تقرير لجنة الخبراء المعنية بنقل البضائع الخطرة وبالنظام المنسق عالمياً
لتصنيف المواد الكيميائية ووسمها عن دورتها الرابعة

تعديلات على الطبعة المنقحة الرابعة للتوصيات المتعلقة بنقل البضائع
الخطرة، دليل الاختبارات والمعايير (ST/SG/AC.10/11/Rev.4)

تصويب

-8 الصفحة 18، الشكل م 1-7

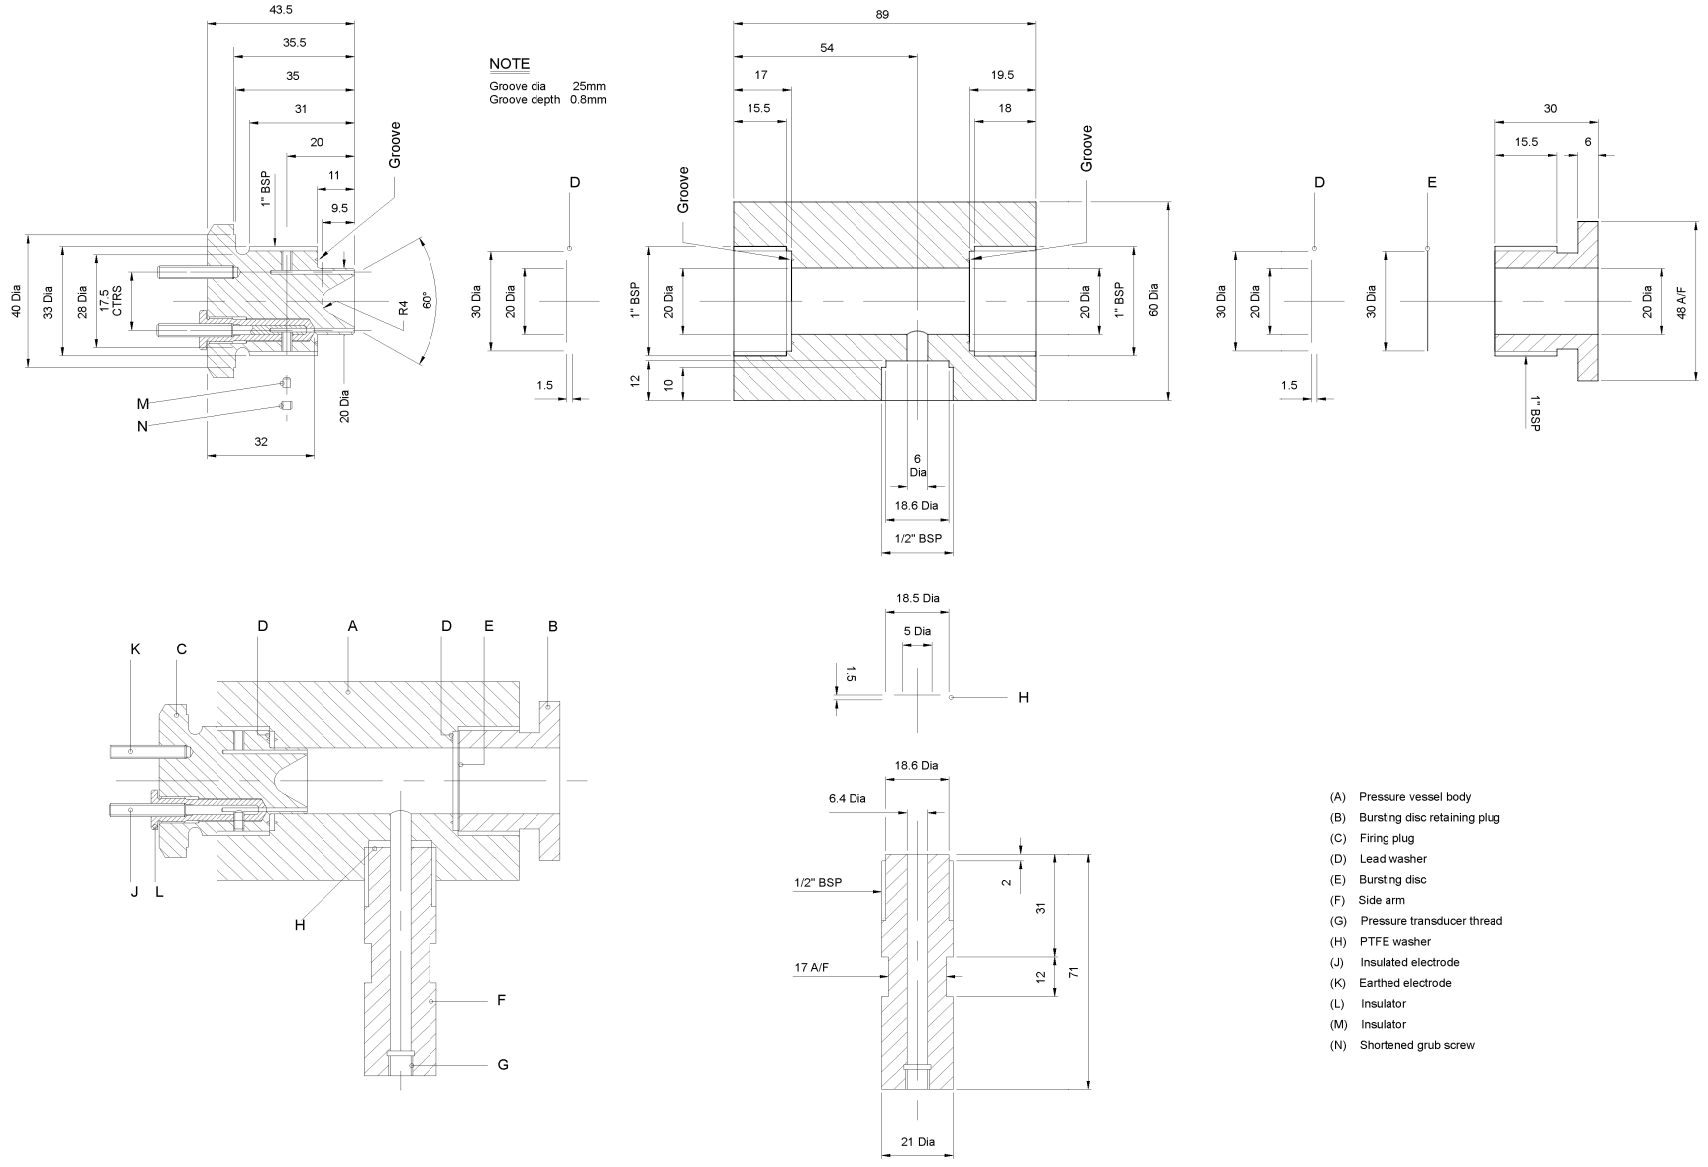
يستعاض عن الشكل ألف 1-7 بالشكل المبين أدناه.

(أ) صمامة الإشعال

(ب) فجوة 10 مم

(ج) المادة تحت الاختبار

-10 الصفحة 20، الشكل م 3-7

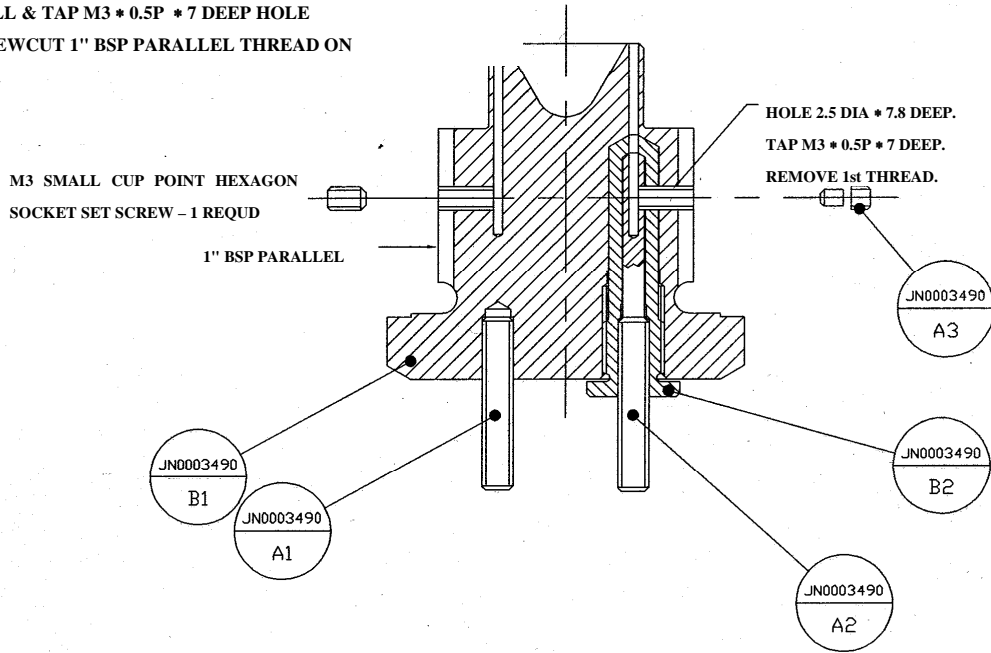
يستعاض عن الشكل م 3-7 بالشكل المبين أدناه.

1. SCREW JN0003490:B2 INTO PRESSURE PLUG BODY
2. SCREW JN0003490:A2 INTO JN0003490:B2
3. DRILL & TAP M3 * 0.5P * 7 DEEP HOLE
4. SCREWCUT 1" BSP PARALLEL THREAD ON

-11 الصفحة 21، الشكل م 4-7

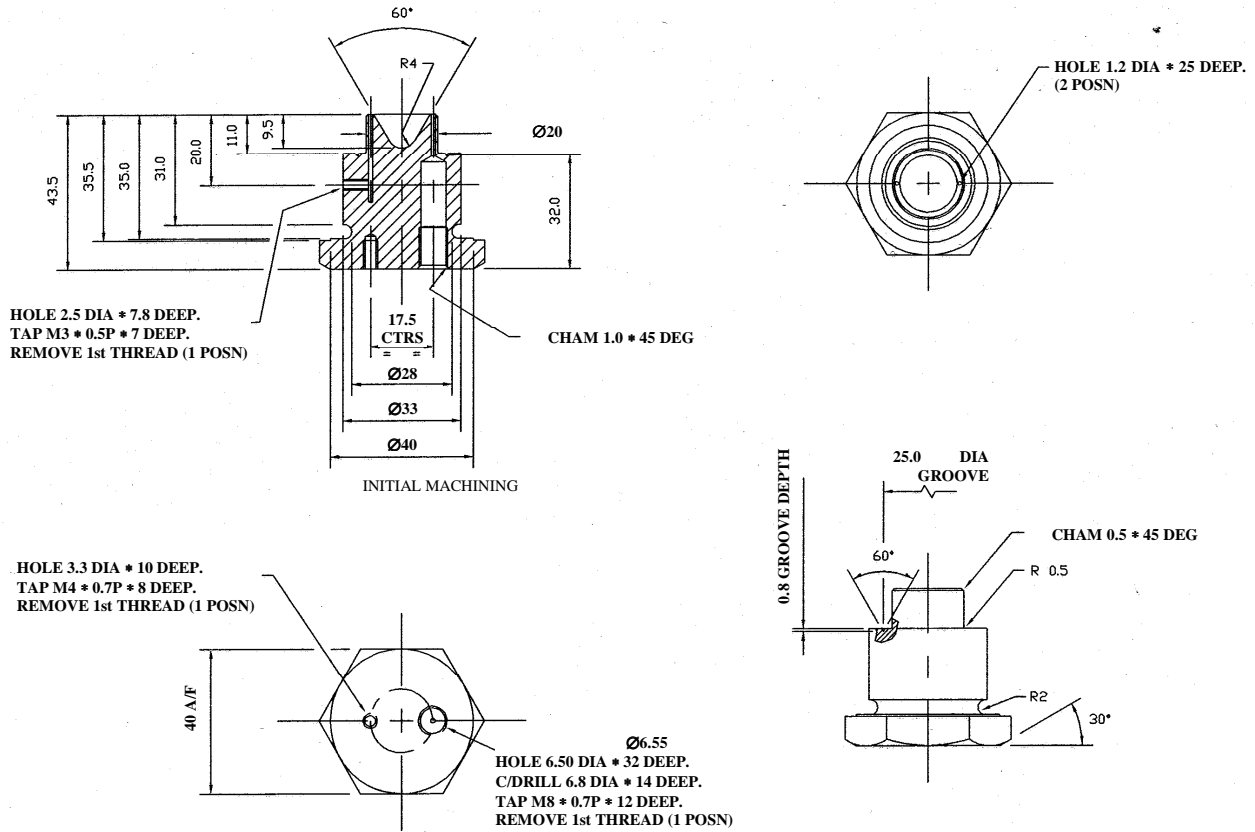
يستعاض عن الشكل م 4-7 بالشكل المبين أدناه.

-12 - الصفحة 22، الشكل م 5-7

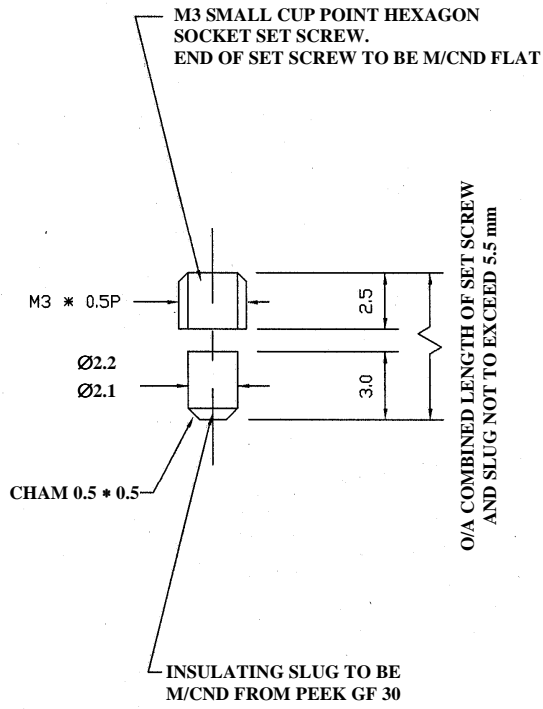
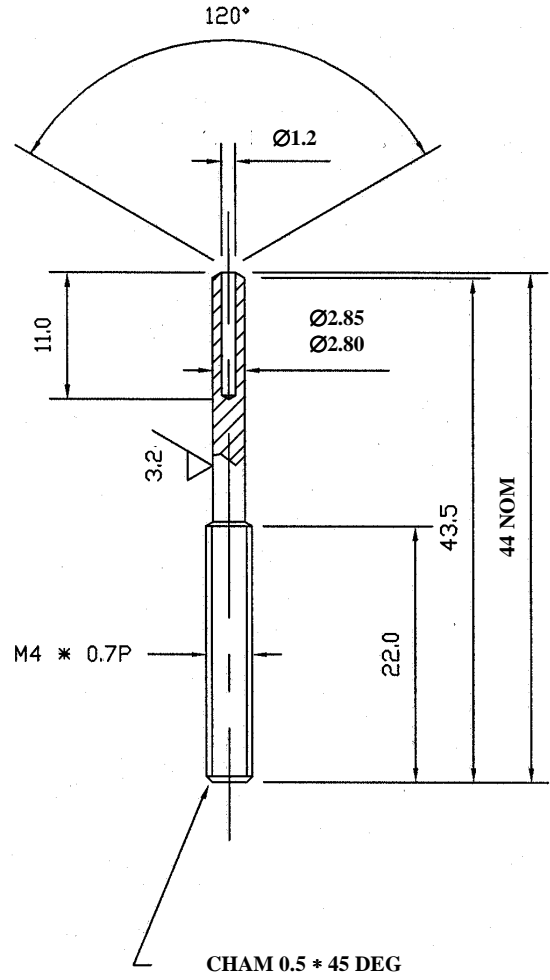
يستعاض عن الشكل م 5-7 بالشكل المبين أدناه.

13 - الصفحة 23، الشكل م 6-7

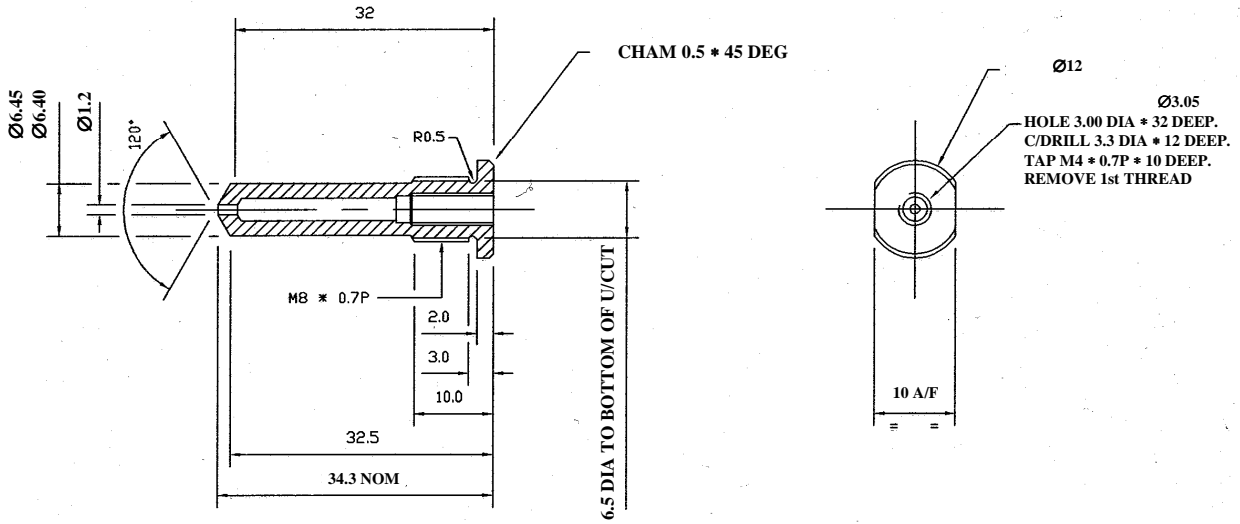
يستعاض عن الشكل م 6-7 بالشكل المبين أدناه.

14 - الصفحة 23، الشكل م 7-7

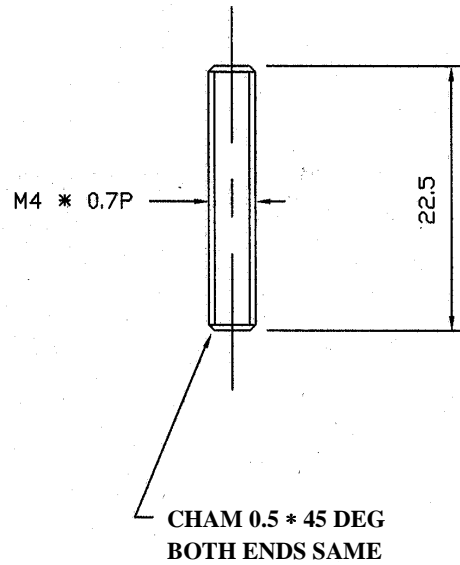
يستعاض عن الشكل م 7-7 بالشكل المبين أدناه.

Figure A7.8: ASSEMBLED CONE IN PLUG

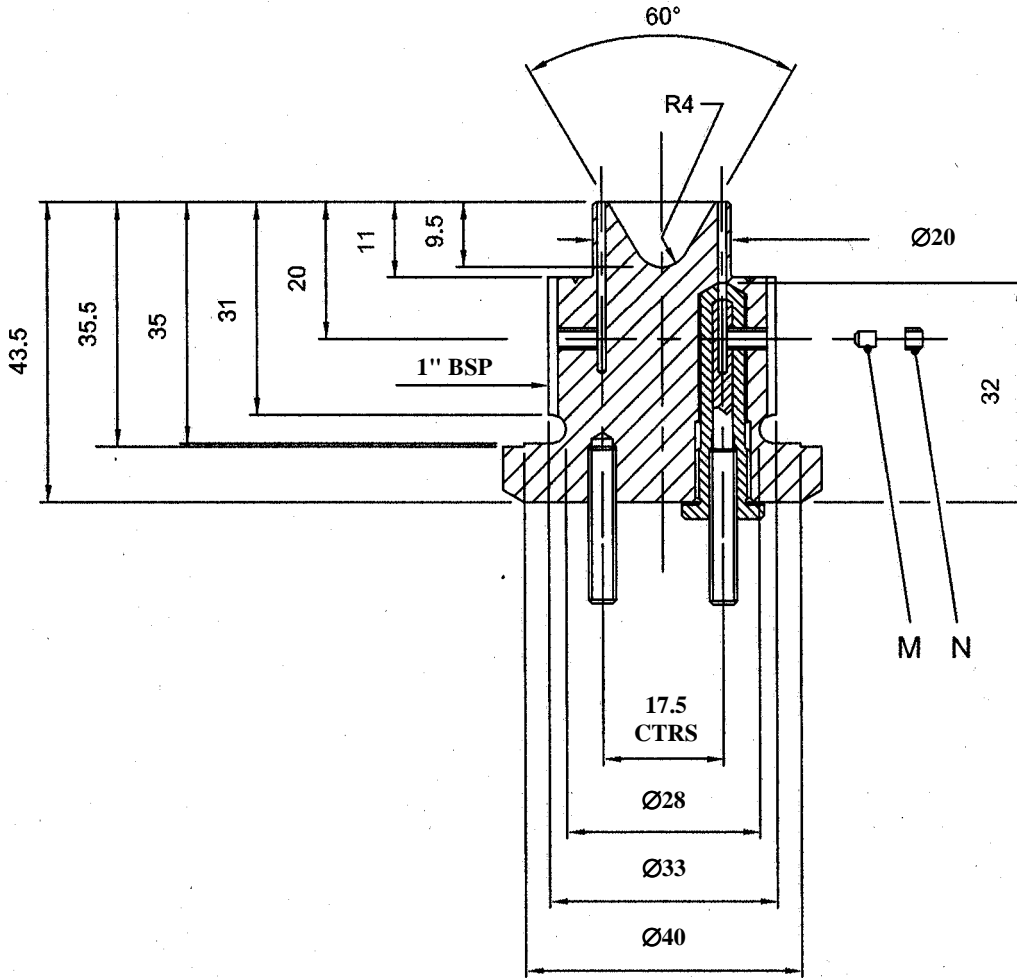
-15 - الصفحة 24، قبل الشكل م 8-7 القائم

يدرج شكل جديد م 8-7 هو التالي:
